lab 1_06
the thought of construction

stefania florio:
il cielo in una stanza
30/30 e lode

ELABORATI FLORIO
elenco correzioni con note e commento

Concettuale di progetto
Piante scala 1:100

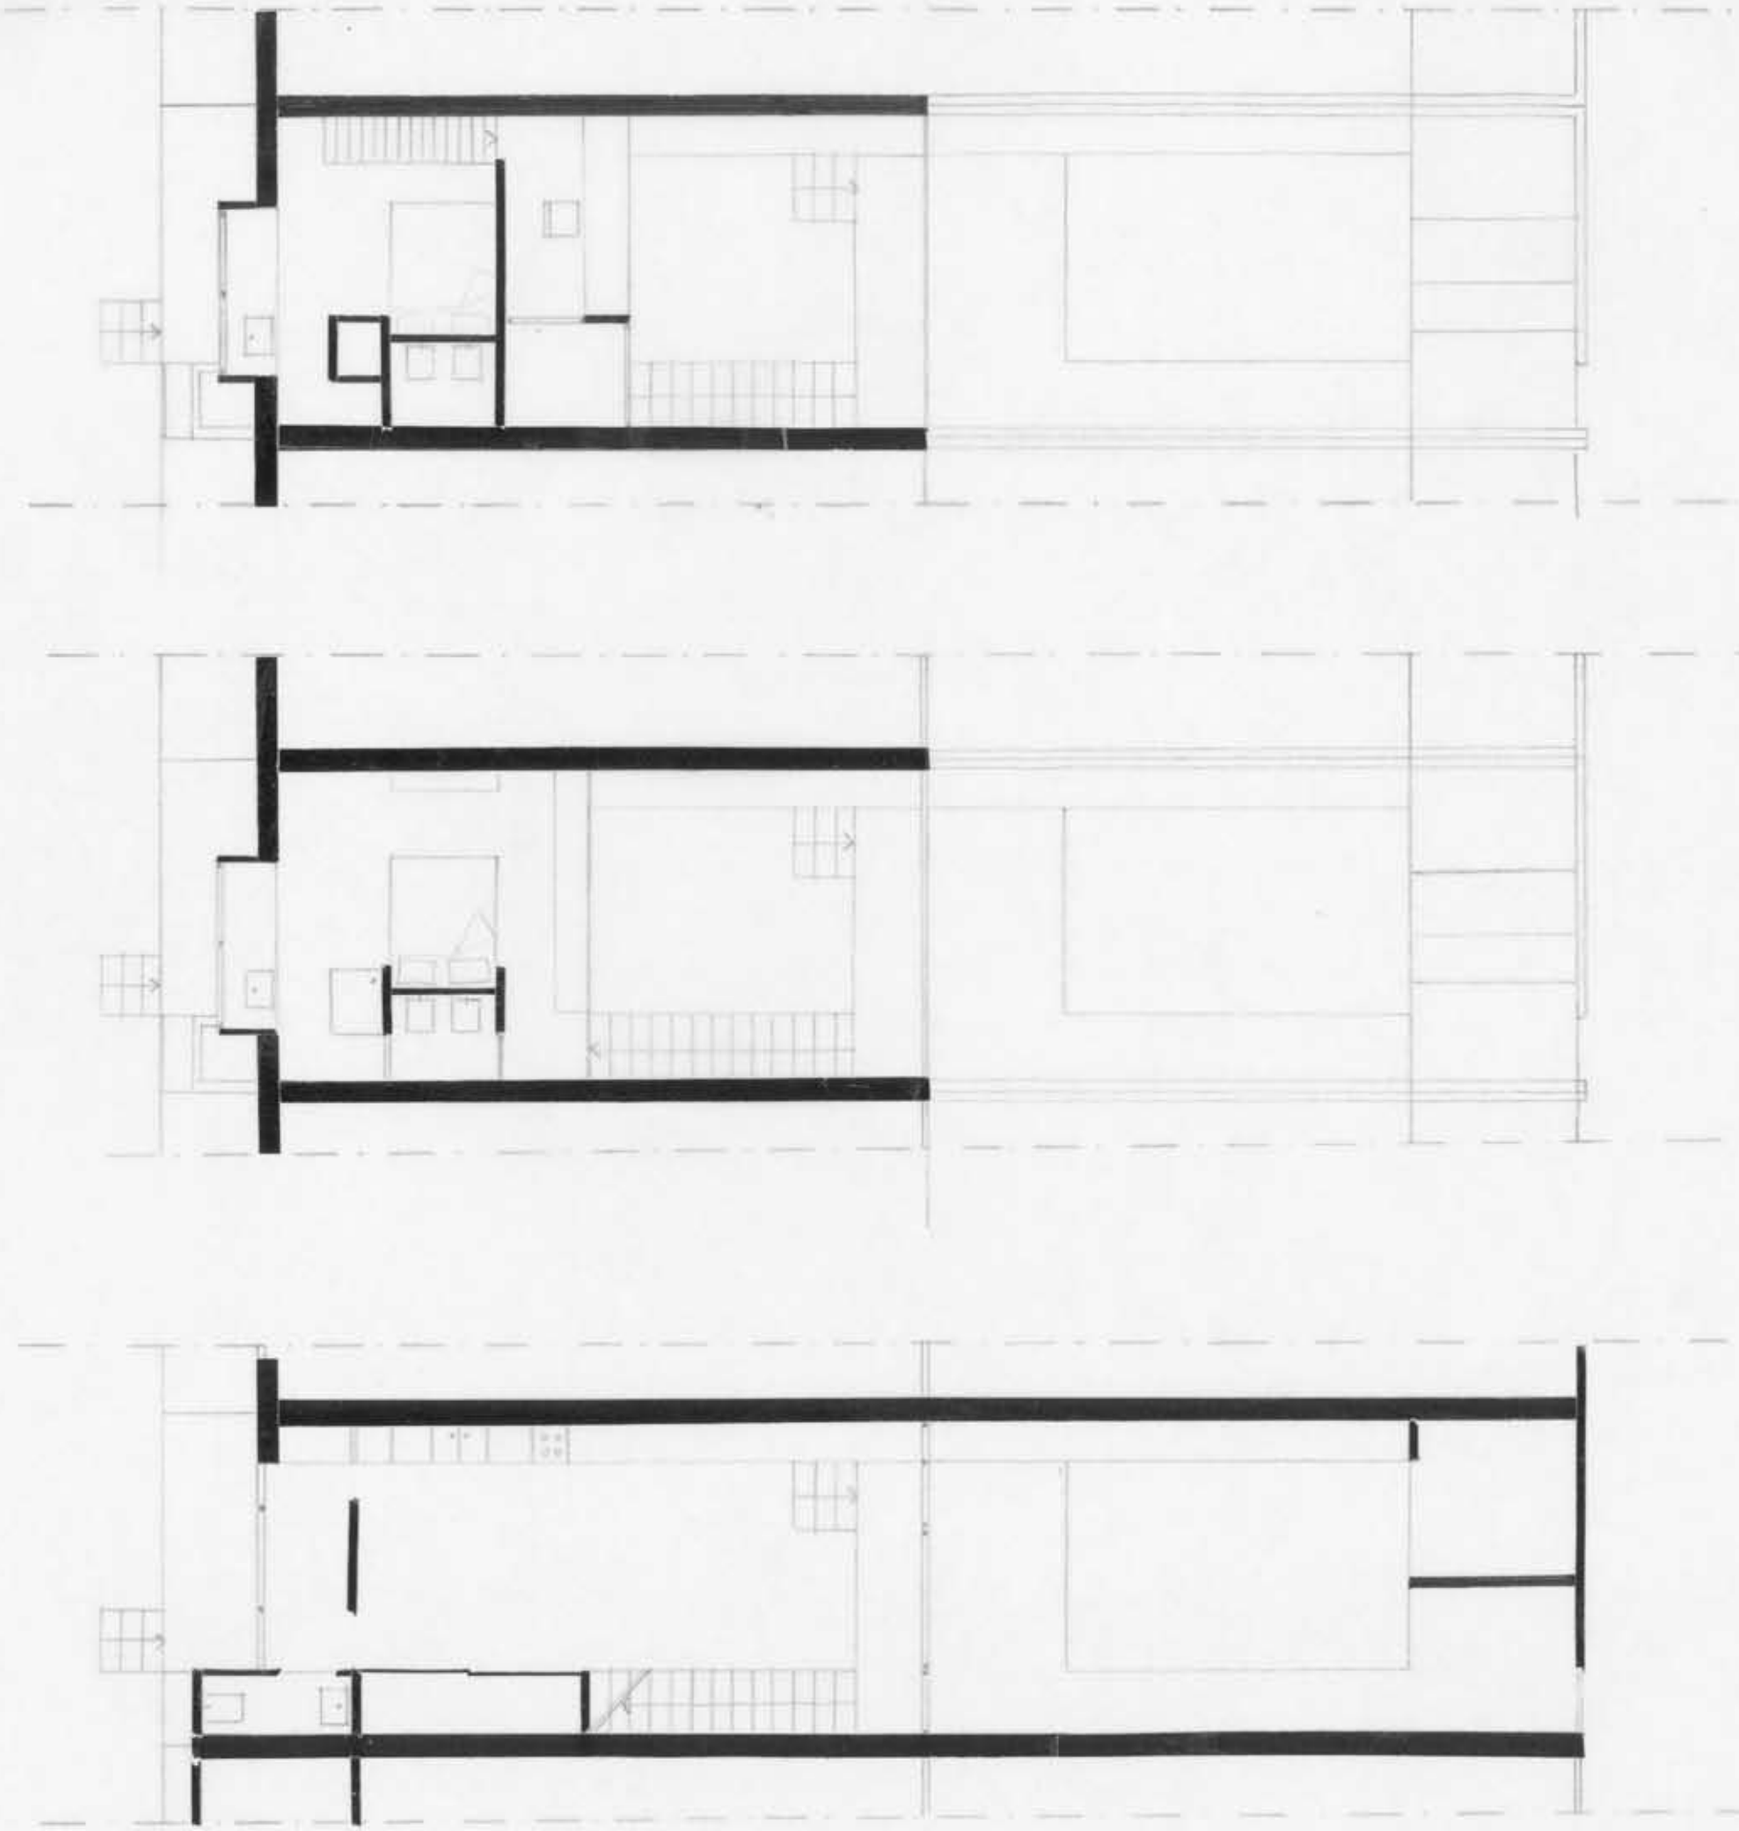
7-8: piante 1:100
> mancano quote altimetriche
> ripetendo tutte le linee ad ogni piano, il disegno si appiattisce e non si comprende cosa davvero ci sia alla quota del piano disegnato
> la cuccia dei cani non si vede perché ad una quota inferiore
> mancano indicazioni di contesto: verde a piano terra
> manca una sezione longitudinale che faccia leggere il rapporto tra la casa e l'ambiente nel quale si inserisce
9-10: pianta PT 1:50
> errore rappresentazione muro:

Prospetto su strada - scala 1:50

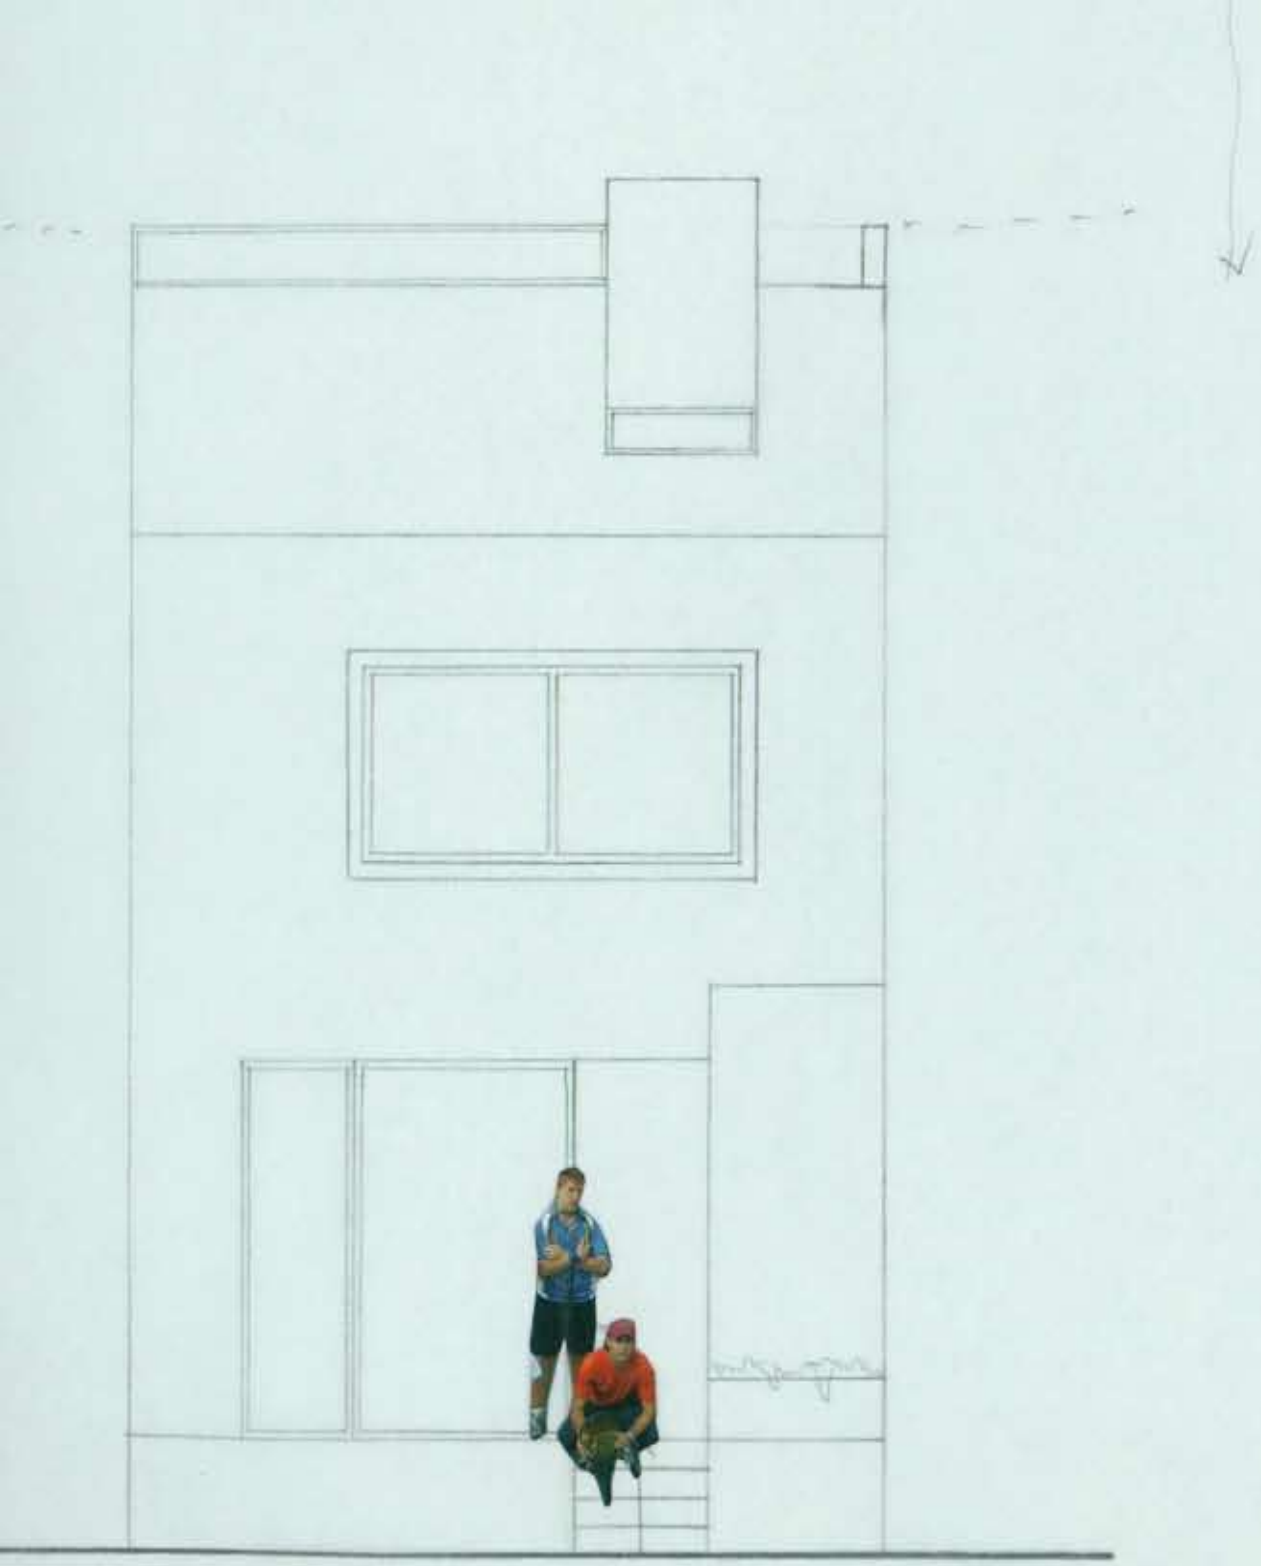
> non si tratta di casa isolata: vanno sempre inserite le unità abitative limitrofe, in modo che sia ben visibile e comprensibile che si tratta di una tipologia a schiera
> manca il disegno del tetto: non può essere un foglio
> manca il disegno del muro che divide le singole abitazioni: che emerge in copertura e, volendo anche sul prospetto
> mancano le linee di gronda: dove va l'acqua che raccoglie il tetto?
> manca il parapetto del terrazzo
> manca un pò di verde che emerge dal fondo del parco... (il contesto!)
> nei prospetti/sezioni non si mette la freccia sulle scale per indicare il senso di salita (come invece si usa fare in pianta)

Vista dalla finestra della camera da letto

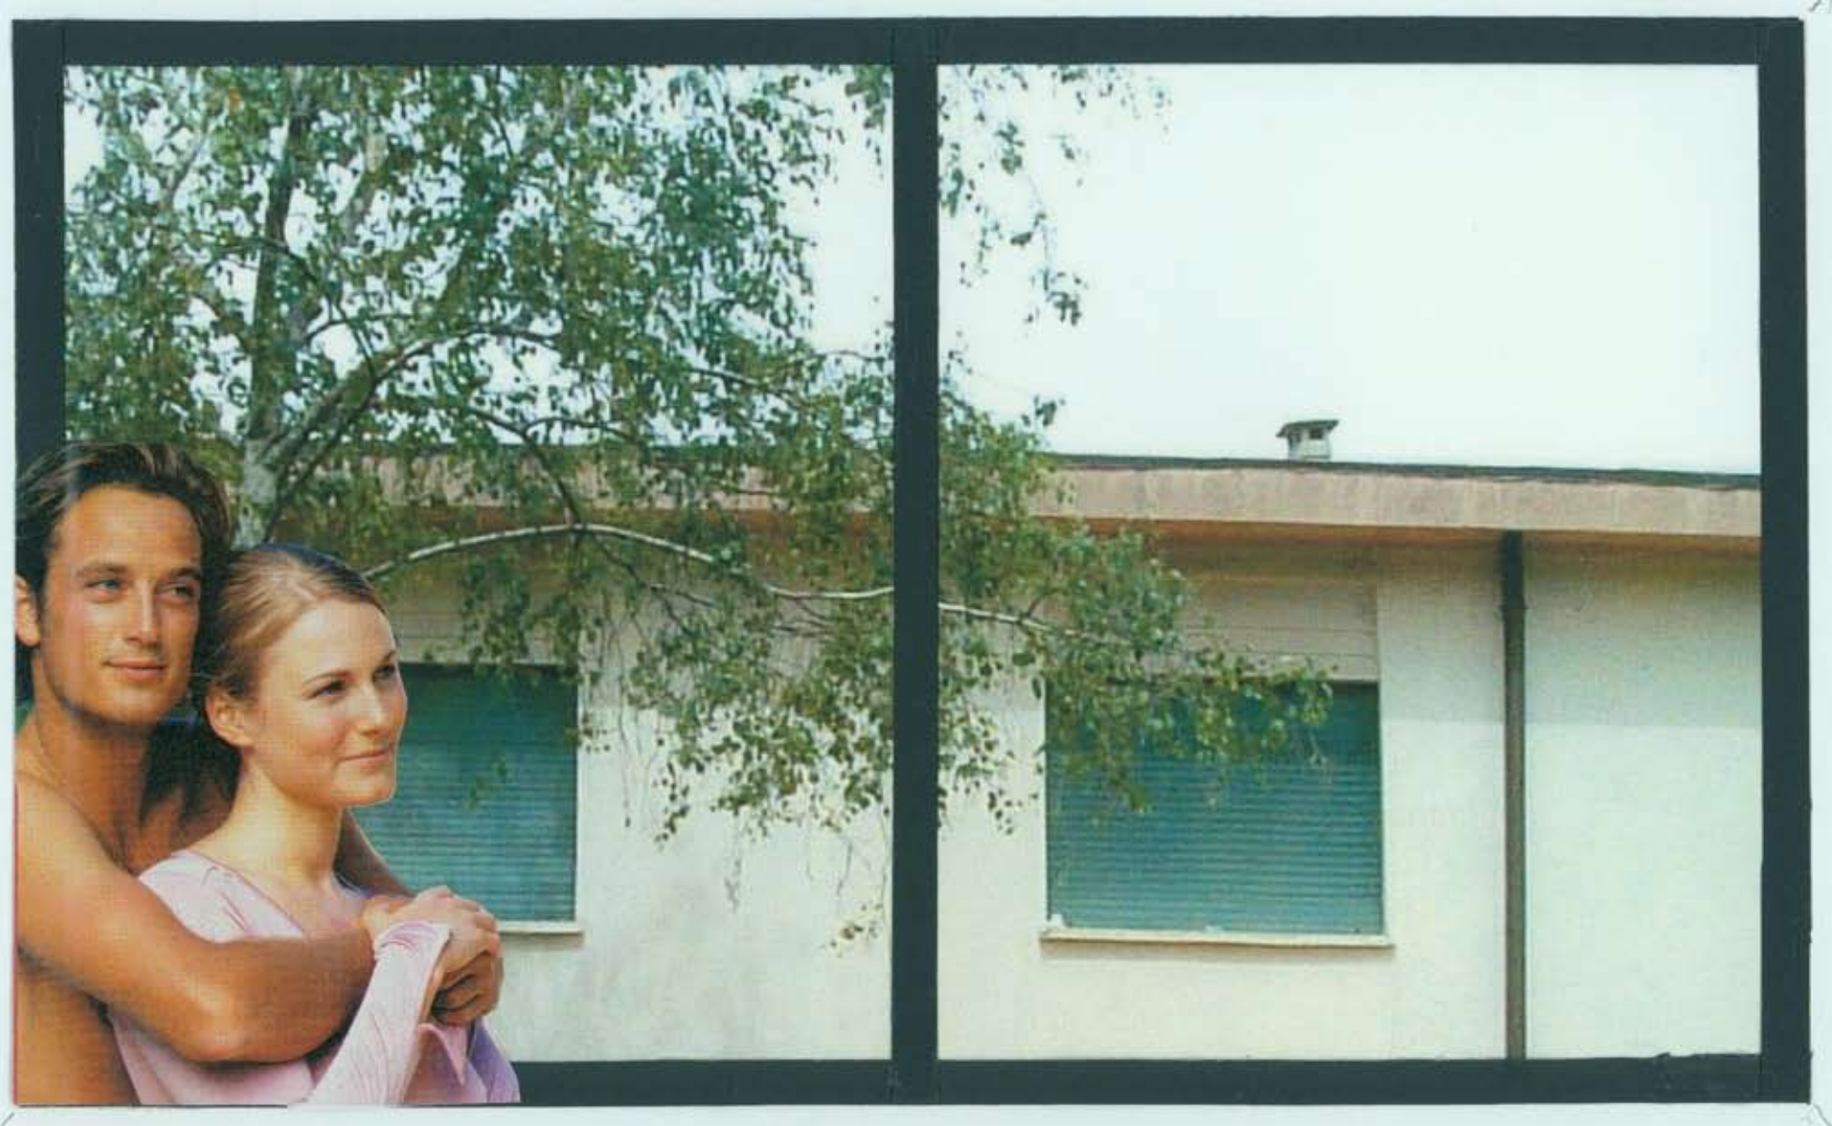
> forse un accenno all'imbotte della finestra sarebbe stato più utile...
> o anche l'inserimento del piano con il lavabo

Sezione longitu

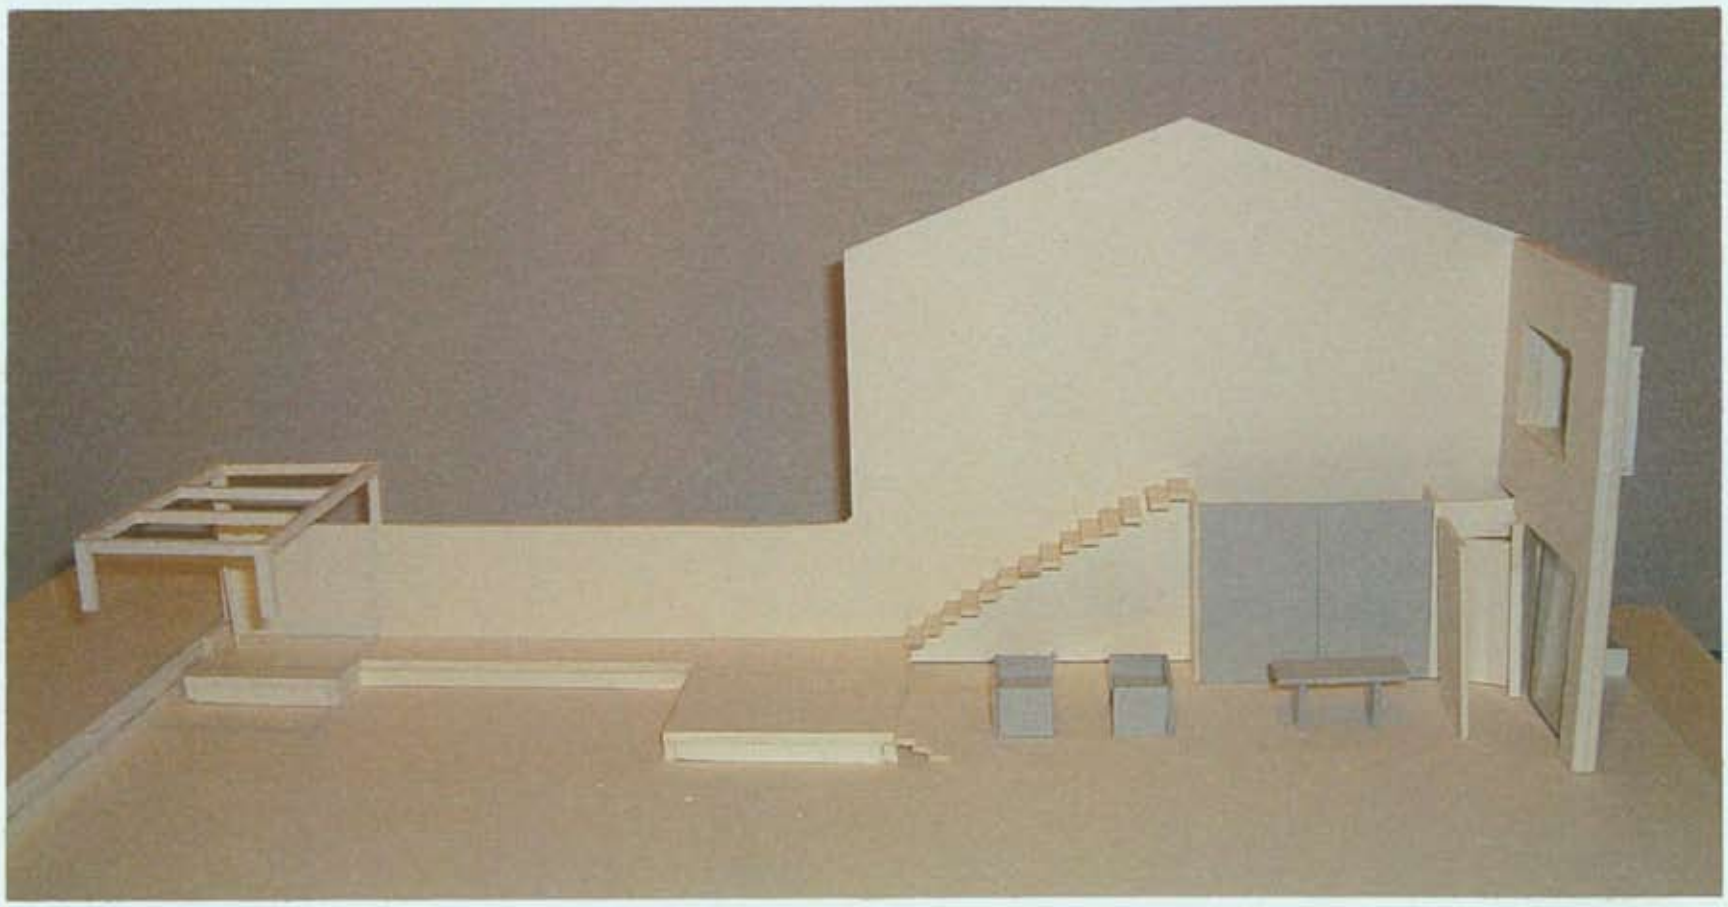
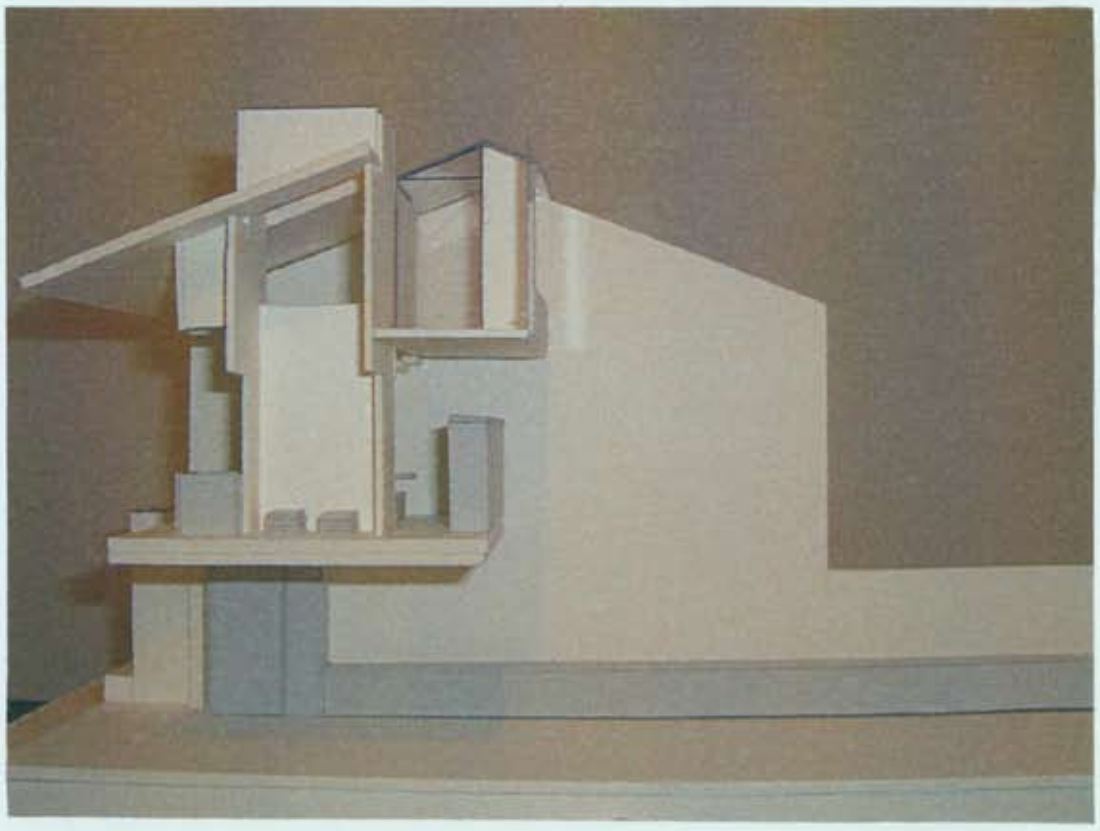
> errore rappresentazione muro (vedi elenco precedente: 006)
> manca la linea del vetro nel disegno degli infissi
> manca disegno del verde nel giardino
> tentare di costruire rapporti con il contesto
> segnare gli igienici nel bagno... evitare di sezionare ambienti senza che vi sia almeno una porta o una finestra
